MIASTO ŚWINOUJŚCIE

WIM/MW/ZP/340/10/PYT-I i II/ /2009

Dotyczy: **odpowiedzi na pytania Wykonawcy z dnia 16.02.2009 r. i 20.02.2009 r. dotyczące treści SIWZ/WIM/ZP/340/10/2009 „Remont zadaszenia i przebudowa sceny Amfiteatru Miejskiego w Świnoujściu przy ul. Matejki.”**

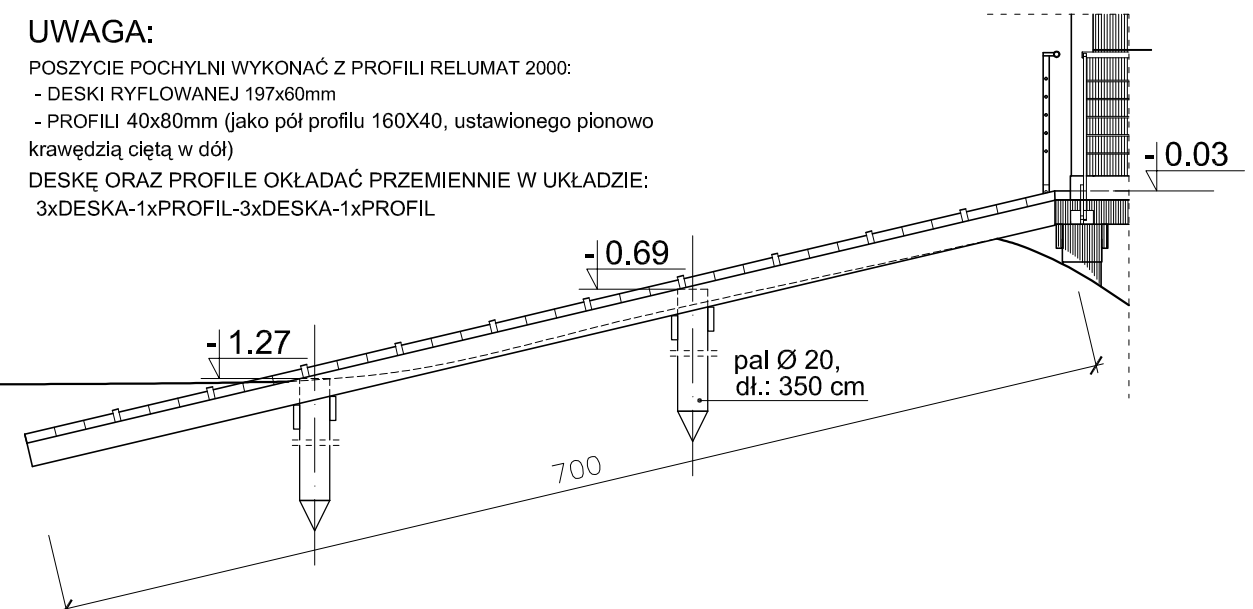
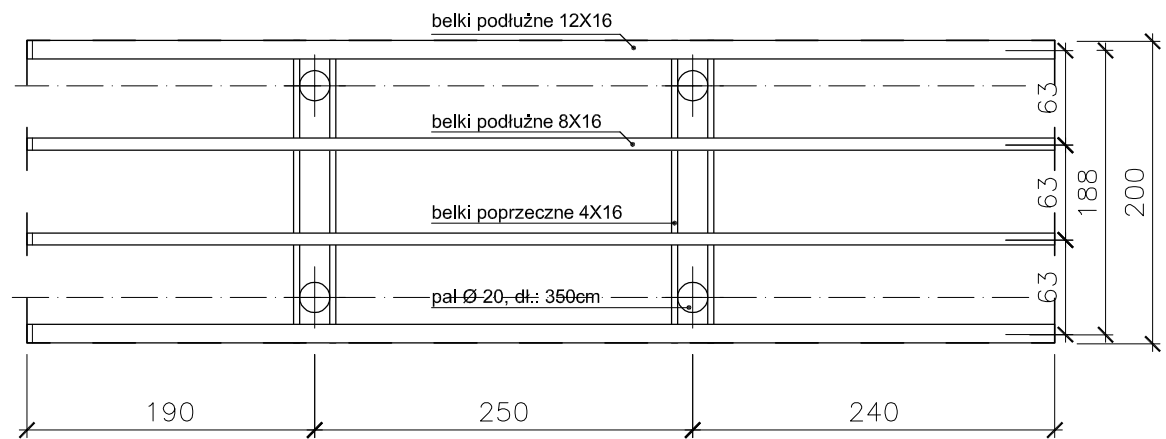
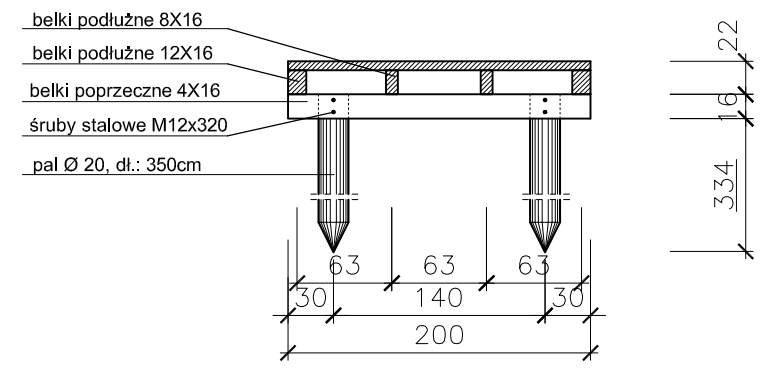
Jakie nastąpiły zmiany w usytuowaniu obiektu, że kładki dojściowe miały wymiar 8,2 m + 10,4 m wg rys. nr 1 a obecnie mają 5,94 m + 10,34m rys. nr 1 załącznik.

- Ad.4 Rysunek wyjaśniający wielkości poszczególnych elementów pomostu (Zał. 1.1) przesyłam w załączeniu, prosząc o unieważnienie równocześnie poprzedniego rysunku o numerze Zał. nr 1.

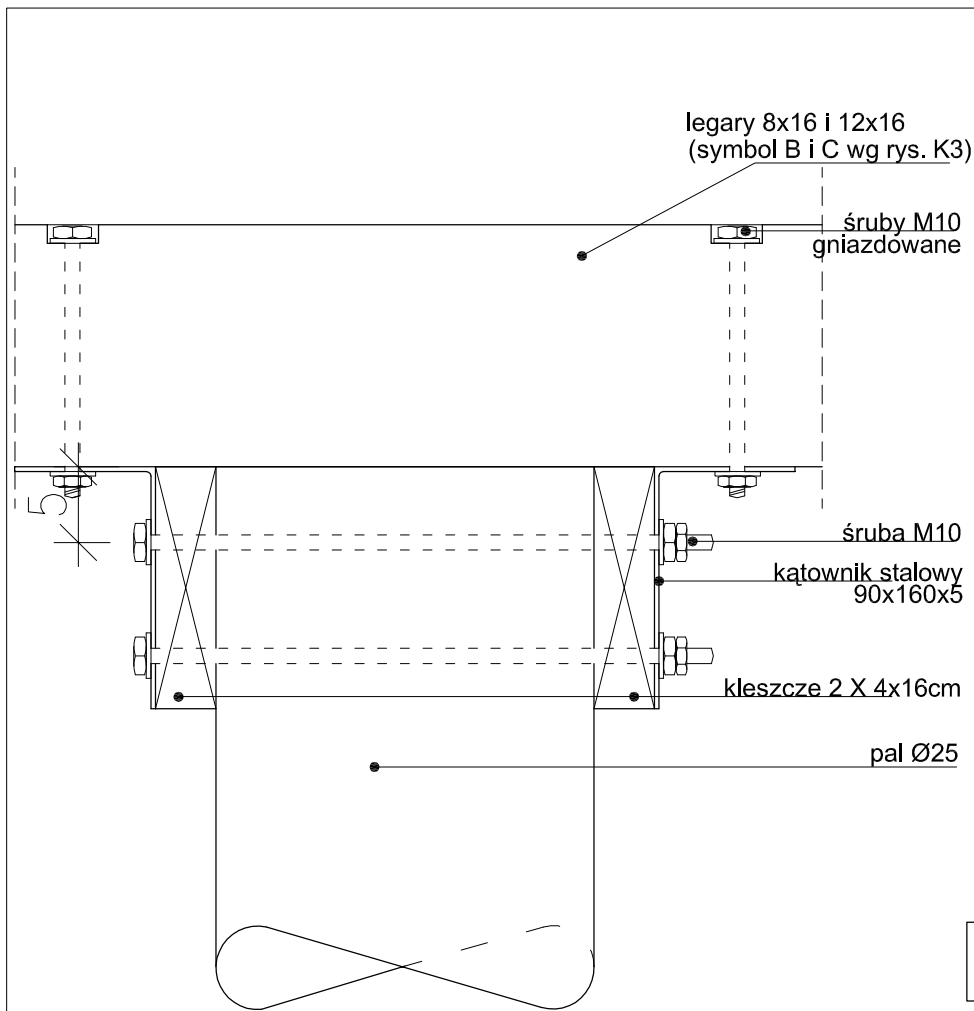
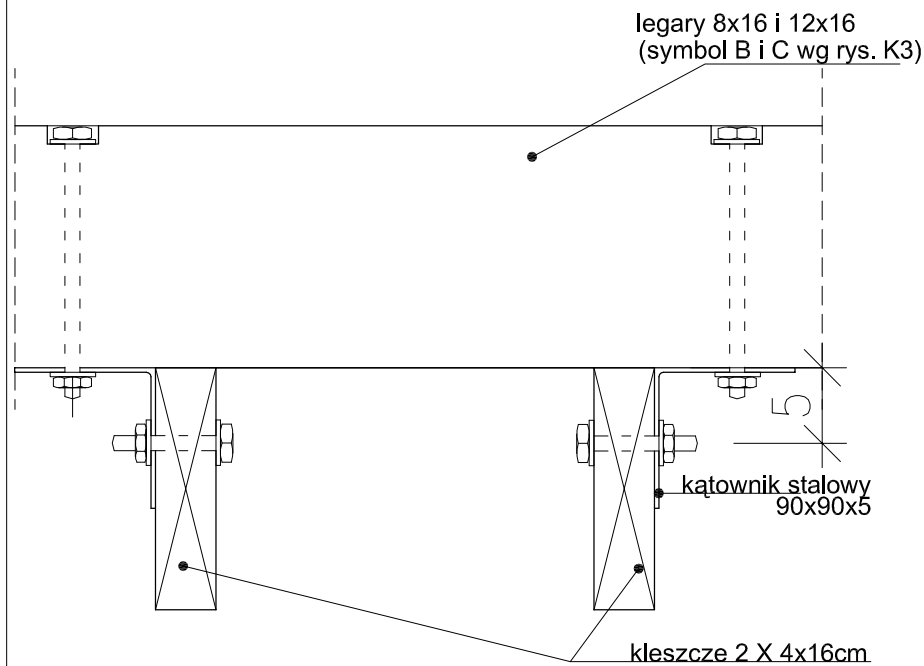
Belki podwalinowe pod budynek wykonane z Relumy oznaczone w rys K-3 symbolem C-3 połączone są z konstrukcją fundamentową kątownikami 93/93/3 w ilości 1 szt co 2 m na połączeniach z belkami 4/16. Proszę o potwierdzenie przez projektanta, że to rozwiązanie jest wystarczające do zakotwienia podwaliny całego budynku w strefie wiatru IIb nad brzegiem morskim.

- Ad.3 Uwaga w projekcie została najwyraźniej źle zinterpretowana. W celu uściślenia oraz czytelności dokumentacji przesyłamy "Zał. nr 7" przedstawiający rozwiązanie połączeń belek podwalinowych z konstrukcją fundamentową.

Zał. nr8

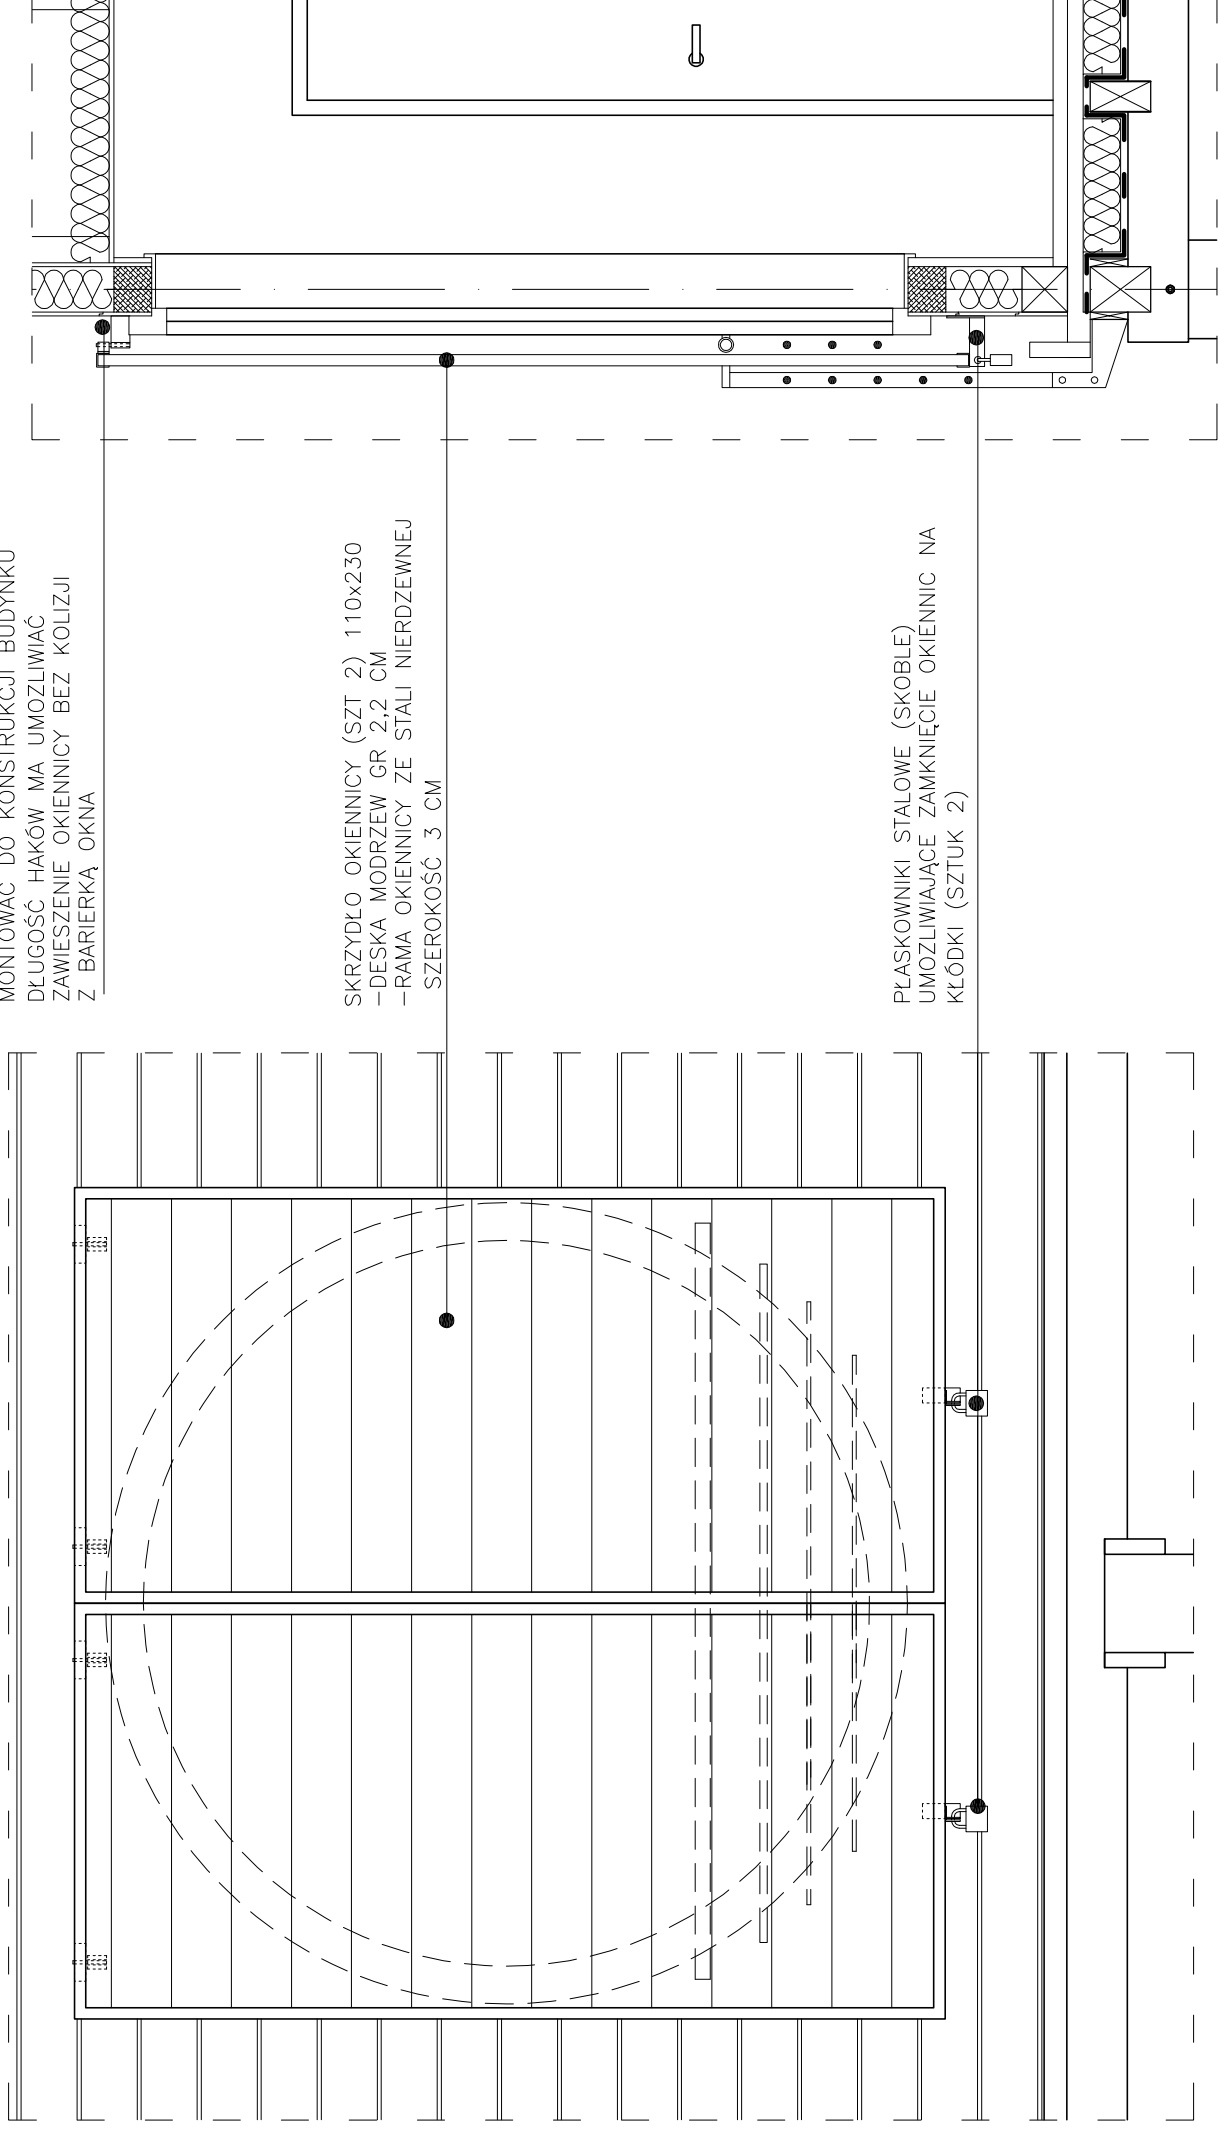
Rolety antywłamaniowe - wg naszego rozpoznania w ofercie handlowej nie ma rolet posiadających atesty antywłamaniowe. Proszę o potwierdzenie zastosowania rolet bez atestu. W związku z tym, że wielkość skrzyń z mechanizmem jest większa od grubości ścian prosimy o jednoznaczne określenie sposobu montażu tych skrzyń.

Proszę o szczegółowe rozwiązanie rolety na oknie okrągłym - kolizja z balustradami oraz podanie nowego obmiaru i wyjaśnienie wysokości montażu mechanizmu. Zwracamy uwagę, że będą one zamykane na zamki w dolnej listwie.

- Ad. 1: Projekt zakłada zastosowanie złączy co najmniej ocynkowanych.
- Ad.2: Wg rozpoznania Projektanta; w Polsce dostępne są rolety antywłamaniowe atestowane klasy "2". Możliwe jest zastosowanie rolet zabezpieczających przed aktami wandalizmu". W przypadku braku możliwości zainstalowania skrzyń z mechanizmem rolet wewnątrz ścian dopuszcza się skrzynie zewnętrzne kolorem dostosowane do elewacji. W przypadku okna okrągłego w miejsce rolet dopuszcza się okiennice drewniane -szczegóły wg "Zał. nr 8". Sposób zamykania drzwi zewnętrznych: w każdych dwa zamki patentowe.
